COMMISSION ECONOMIQUE POUR L'EUROPE

Comité de gestion de la Convention TIR de 1975
(Trentième session, 22 et 23 février 2001,
point 6 (b) de l'ordre du jour)

PROPOSITION D'AMENDEMENTS A LA CONVENTION TIR DE 1975

**PROPOSITIONS D'AMENDEMENT A LA CONVENTION TIR DE 1975
(Phase II du processus de révision)**

"Croquis No. 10

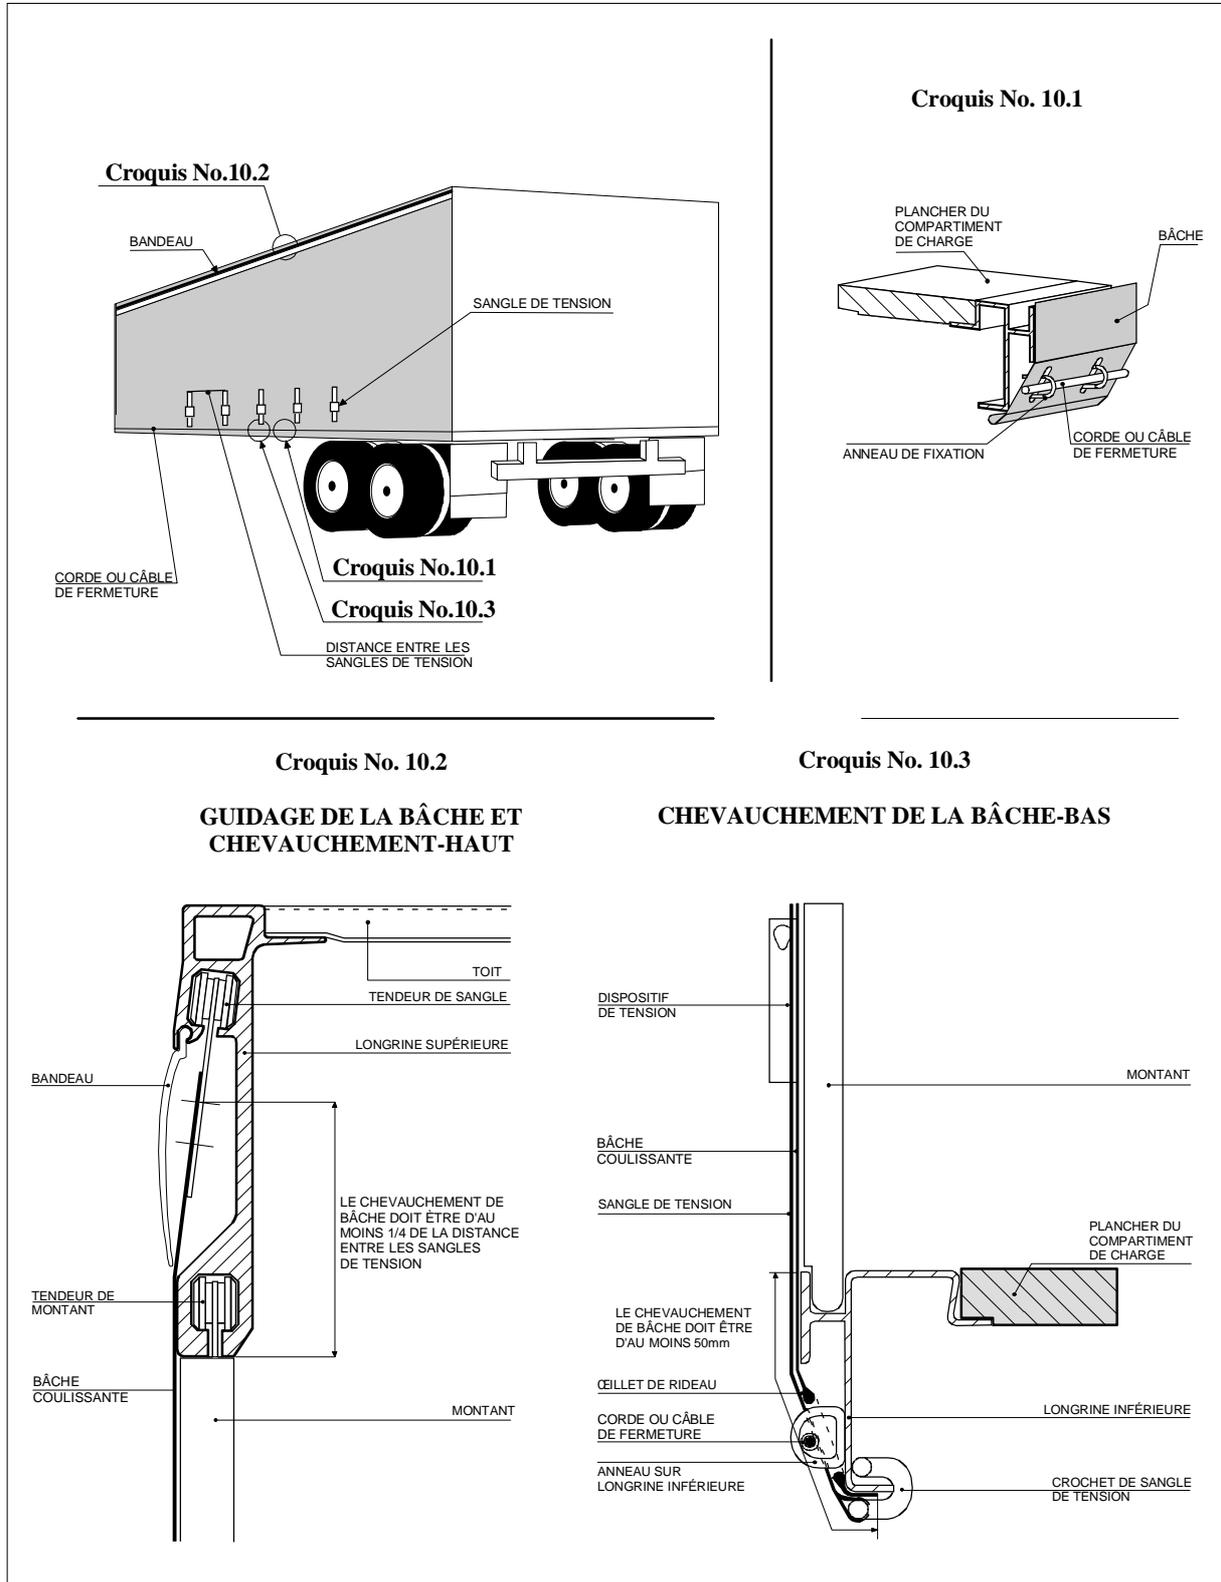
Véhicules à bâches coulissantes

1. Lorsqu'il y a lieu, les dispositions des articles 1, 2 et 3 du présent Règlement s'appliquent aux véhicules à bâches coulissantes. En outre, ces véhicules doivent être conformes aux dispositions du présent article.

2. Nonobstant les dispositions du paragraphe 3 du présent article, les bâches coulissantes, plancher, portes et autres éléments constitutifs du compartiment de chargement doivent être conformes soit aux prescriptions des paragraphes 6, 8, 9 et 11 de l'article 3 de ce Règlement, soit à celles des alinéas i) à vi) ci-après.

- i) Les bâches coulissantes, plancher, portes et autres éléments constitutifs du compartiment de chargement seront assemblés de manière à ne pas pouvoir être ouverts ou fermés sans laisser de traces visibles.

- ii) La bâche recouvrira les éléments solides du haut du véhicule d'au moins $\frac{1}{4}$ de la distance effective entre les sangles de tension. La bâche recouvrira d'au moins 50 mm les éléments solides du bas du véhicule. L'ouverture horizontale entre la bâche et les éléments solides du compartiment de chargement ne pourra dépasser 10 mm perpendiculairement à l'axe longitudinal du véhicule, une fois le compartiment de chargement fermé et scellé pour la douane.

- iii) Le système de guidage de la bâche coulissante et les autres parties mobiles seront assemblés de manière que les portes fermées et scellées pour la douane et les autres parties mobiles ne puissent être ni ouvertes ni fermées de l'extérieur sans laisser de traces visibles. Le système de guidage de la bâche coulissante et les autres parties mobiles seront assemblés de manière qu'il soit impossible d'accéder au compartiment de chargement sans laisser de traces visibles. Le système est décrit par le croquis No 10 figurant en appendice au présent Règlement.

- iv) La distance horizontale entre les sangles de tension, utilisées à des fins douanières, sur les éléments solides du véhicule ne dépassera pas 200 mm. L'écart peut toutefois être plus grand mais il ne doit pas y avoir plus de 300 mm entre les sangles de tension de part et d'autre du montant si la conception du véhicule et des bâches est propre à empêcher tout accès au compartiment de chargement. Dans tous les cas, les conditions définies en ii) ci-dessus doivent être respectées.

- iv) L'écart entre les sangles de tension ne doit pas dépasser 600 mm.

- vi) Les liens de fermeture utilisés pour assujettir les bâches aux éléments solides du véhicule seront conformes aux prescriptions du paragraphe 9 de l'article 3 de ce Règlement".

Ajouter le nouveau croquis ci-après à ceux joints en appendice à l'annexe 2 :
